Název 1: Vypracování projektové dokumentace „Oprava zabezpečovacího zařízení v žst. Nový Bydžov“	
Název 2: Žádost o vyjádření k projektové dokumentaci	
Druh: 5. Stavba dráhy - SDC	Stupeň stavby:: 0. nespecifikováno
Číslo jednací:	
Přijato: 06.01.2021	Termín: 20.01.2021
Stavebník: SŽDC OŘ Hradec Králové, U Fotochemy 259, Hradec Králové	
Žadatel: SSZT HK OŘ HKR, SŽDC, s.o., U Fotochemy 259, 501 01, Hradec Králové	
Traťový/definiční úsek:	
Lokalizace:	
Poznámky: 06.01.2021 Jiroudek Lukáš: Dobrý den. Zasílám odkaz pro stažení projektové dokumentace. https://disk.signalprojekt.cz/public.php?service=files&t=4d98df699c95d33858f62846a4e35eab Žádám o vyjádření k projektové dokumentaci. Děkuji. Jiroudek	
Informování:

Připomínky k projektu „Oprava SZZ v ŽST Nový Bydžov“ – PS část zabezpečovací.

„Oprava zabezpečovacího zařízení v žst. Nový Bydžov“

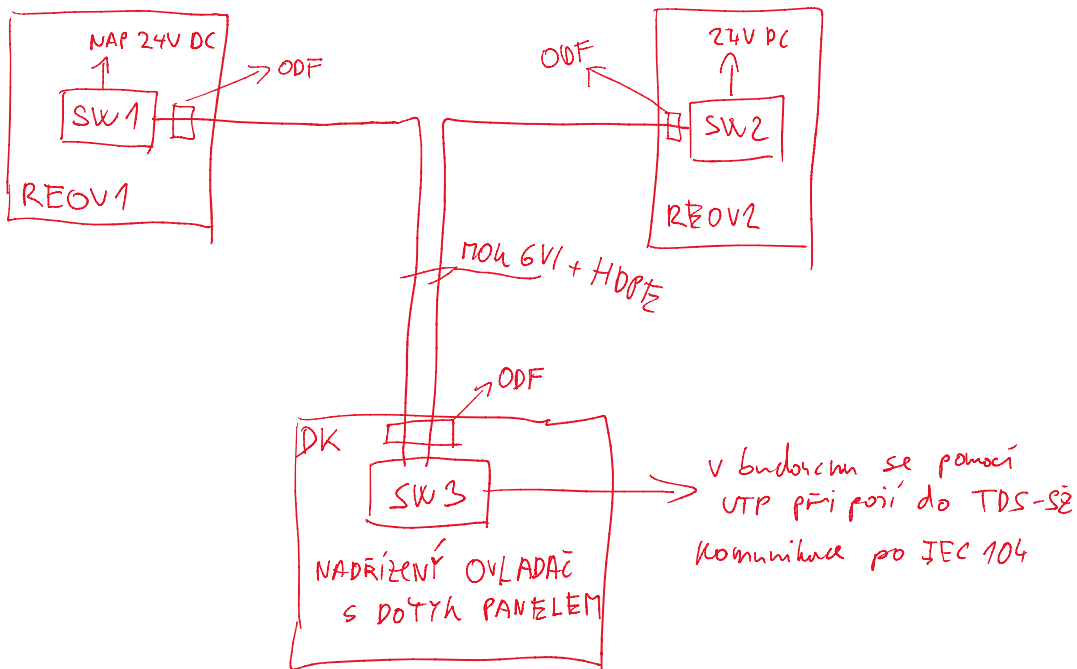
- Dělicí místo SEE/SSZT bude výstupní port z PLC v REOV. – není to pravda, dělicí místo je aktivní port přenosového zařízení a to není nikde na výkresech uvedeno, kde to bude? Dále není dělicí míst SSZT ale správce přenosového zařízení, což je CTD (servis ČDT). Avšak na základě změny umístění REOV1 a 2 na zhlaví žst. je požadována komunikace po optickém spojení v principu viz obr. níže.

- MOK bude 6xvláknno, uložení do HDPE, na koncích switche Cisco IE-2000 v RING konfiguraci komunikace, SW3 uvažovat s umístěním do rozváděče v DK, vše je ve správě SEE a to včetně MOK. Řídící část ovládacího rozváděče, musí být připravena, pro následnou implementaci OSV a pro přenos do systému DDTS pomocí protokolu IEC 104 - doplnit do TZ. Přenos bude řešen, až bude dostupné sdělovací zařízení. Nadřízený rozváděč bude mít dotykovou obrazovku, jelikož nyní se bude jednat z pohledu systému DDTS o ostrovní provoz, lokální.
